**EXTENSION USINE HARIBO**

**Objet : Observation et opposition au projet d'aménagement d'infrastructures imperméabilisées et surélevées (parkings) en lit majeur de l'Alzon – Site Haribo / Pont des Charrettes (Uzès)**

## DOSSIER D'OBSERVATIONS ET DE DEMANDES MOTIVÉES

PHOTOS AVAL du PONTS des Charrettes

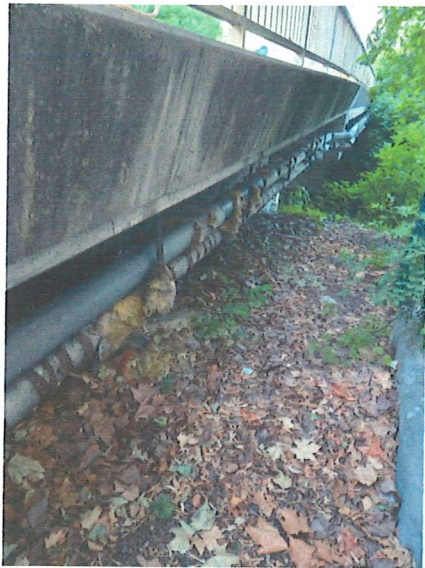
Maison construite sur  
l'arche d'échappement  
Rive gauche

Espace entre maison et pont  
Encombrant sous la maison

Végétation importante

Sur quoi repose la végétation  
côté maison au milieu du pont ?

PHOTOS AMONT du PONTS des Charrettes  
Rives gauche coté Haribo

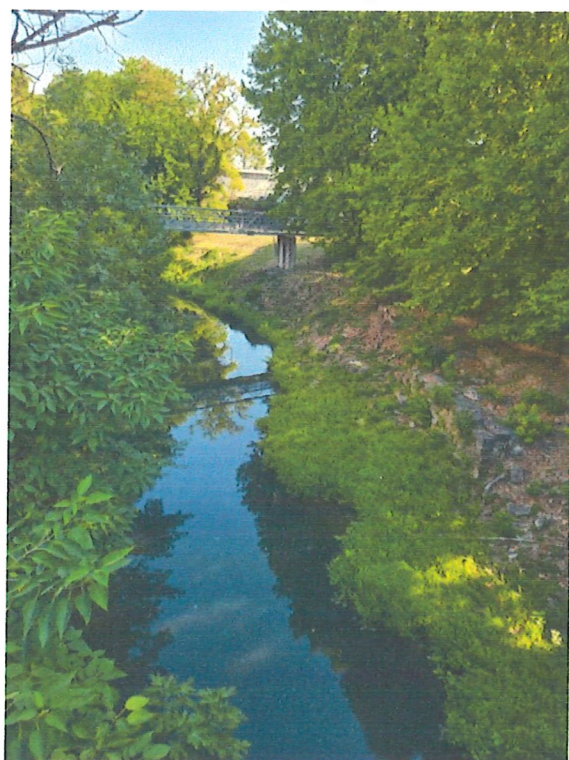
Arche d'échappement  
côté amont

Rive gauche  
Côté futur parking

Le long de la route

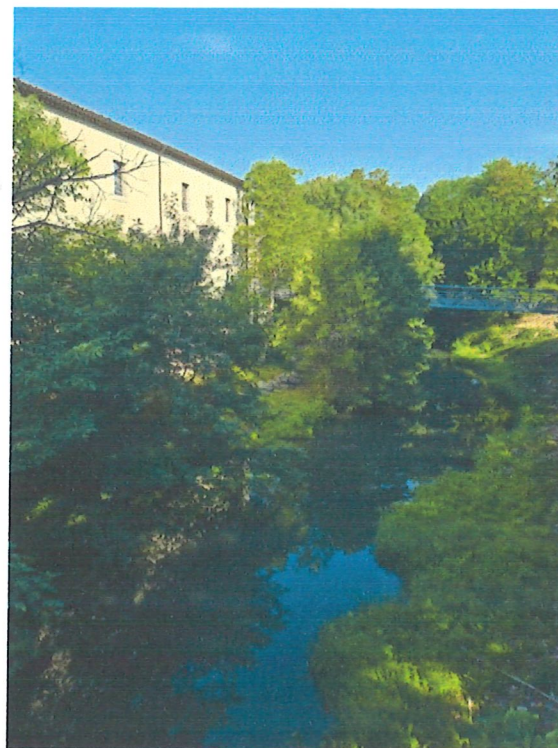
La berge côté parking , on voit  
la pente du terrain à compensé

Rive droite côté musée  
Passerelle entre musée et usine
